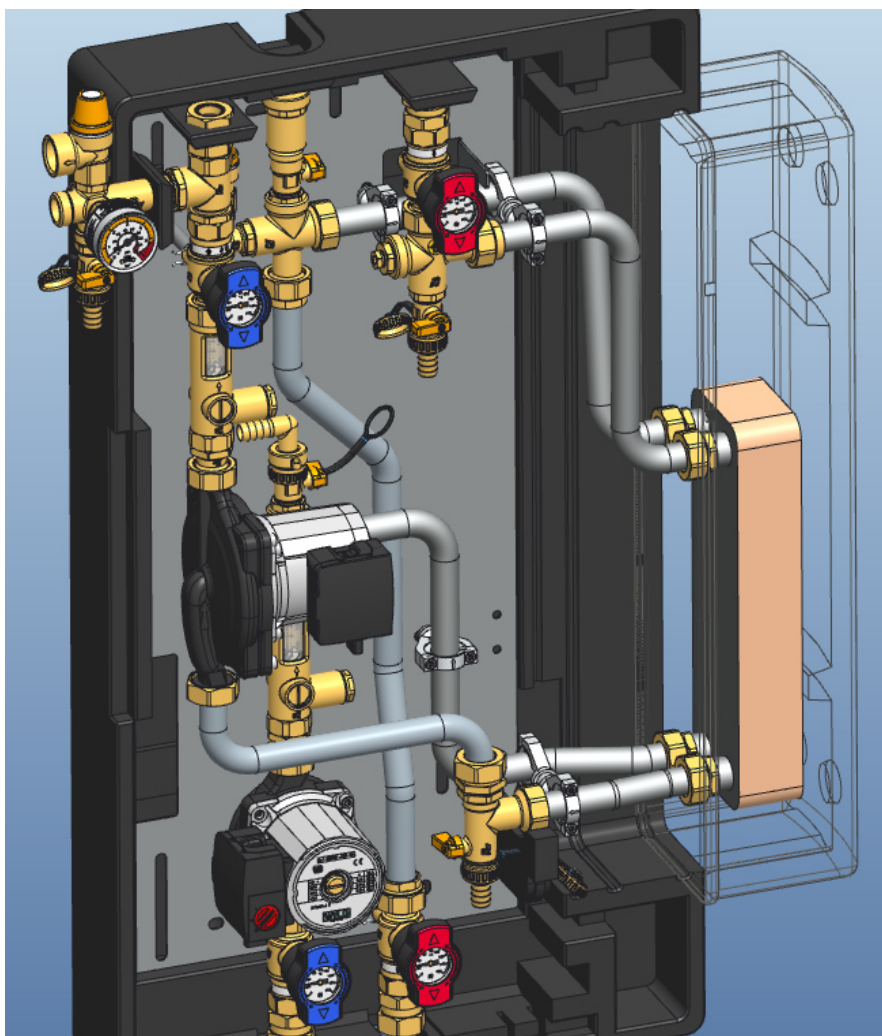
Alle Befestigungspunkte
können weiterhin genutzt
werden.
Auf Grund von Kollision des
WT mit der Dämmung sind
die vorderen Stränge nicht
gerade.
Eine Nacharbeit an der
Dämmung ist nicht nötig.
Alle Durchgangspositionen
sind geblieben.
